**AVIS RELATIF À LA PROTECTION
CONTRE LES EVENTUELS EFFETS NOCIFS ET NUISANCES
PROVOQUÉS PAR LES RAYONNEMENTS NON IONISANTS
GÉNÉRÉS PAR DES ANTENNES ÉMETTRICES STATIONNAIRES**

Commune : EGHEZEE - Exploitant : ORANGE

Référence exploitant : 277N1_1 / 32277N1_1 / 42277N1_1 / 52277N1_1

Rapport n° 737 / 2025

Figure 2 : Vue en plan des installations d'antennes dans un rayon de 300 mètres autour de l'installation faisant l'objet de la demande d'avis

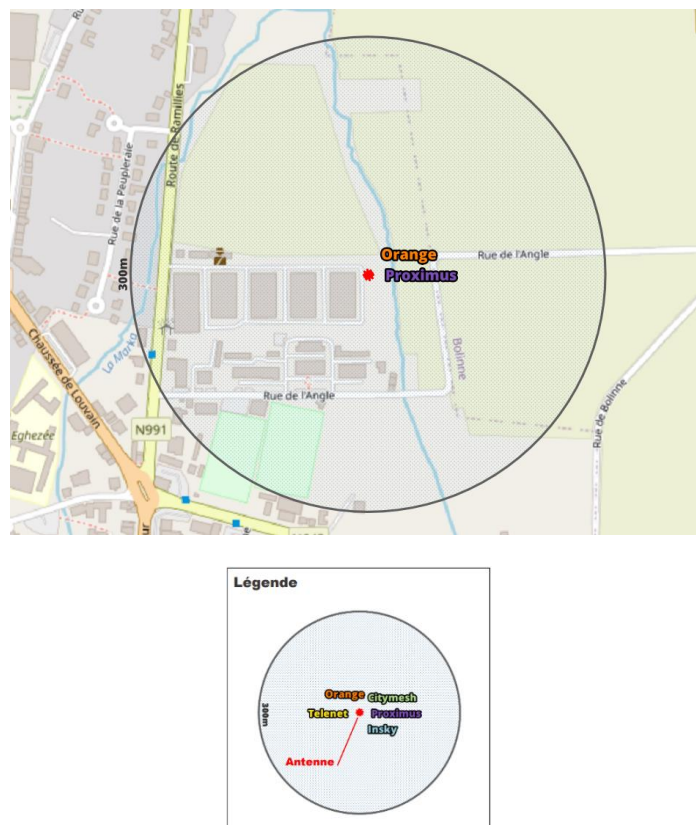
- il y a au plus 4 installations d'antennes émettrices stationnaires présentes dans la zone d'évaluation de 300 mètres de rayon représentée dans la figure 2, y inclus l'installation référencée dans le paragraphe 2 : la limite cumulative définie à l'article 4, §2 du décret est nécessairement respectée dans les lieux de séjour à l'intérieur de la zone d'évaluation de 300 mètres de rayon ;

- b) il y a exactement 5 installations d'antennes émettrices stationnaires présentes dans la zone d'évaluation de 300 mètres de rayon représentée dans la figure 2, y inclus l'installation référencée dans le paragraphe 2 et il existe, pour 3 ou 4 de ces installations, un avis attestant le respect de la limite abrogée de 3 V/m : la limite cumulative définie à l'article 4, §2 du décret est nécessairement respectée dans les lieux de séjour à l'intérieur de la zone d'évaluation de 300 mètres de rayon ;

- c) dans tous les autres cas, il a été vérifié que la limite cumulative définie à l'article 4, §2 du décret n'est pas dépassée dans les lieux de séjour sur base du nombre d'installations localisées dans la zone d'évaluation de 300 mètres de rayon représentée dans la figure 2, de leur localisation ainsi que des données inscrites dans la figure 1 et au paragraphe 4 du présent avis et dans les avis attestant le respect de la limite par installation ou de la limite abrogée de 3 V/m relatifs aux autres installations reprises dans la figure 2.

Compte tenu des considérations ci-dessus, il apparaît que l'intensité du rayonnement électromagnétique généré, dans les lieux de séjour situés dans un rayon de 300 mètres autour de l'installation référencée dans le paragraphe 2, par l'ensemble des antennes émettrices stationnaires de l'ensemble des exploitants du même site d'antennes émettrices stationnaires respecte la limite fixée à l'article 4, § 2 du décret.
